Landeshauptstadt Mainz  
Stadtplanungsamt

Bushaltestellen "Fischtorplatz"

ANLAGE  
Darstellung Status-Quo  
Busandienung

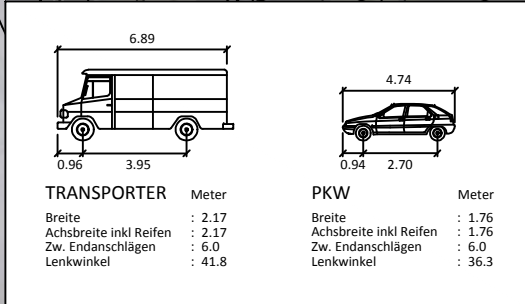
Fahrbahn wird um ca. 1.00 m durch den Bushalt eingengt

Konflikt (zw. Transporter und PKW)

Status-Quo: Gelenkbus kann nicht in die Busbucht komplett einfahren!

Fahrbahn wird um ca. 0.80 m durch den Bushalt eingengt
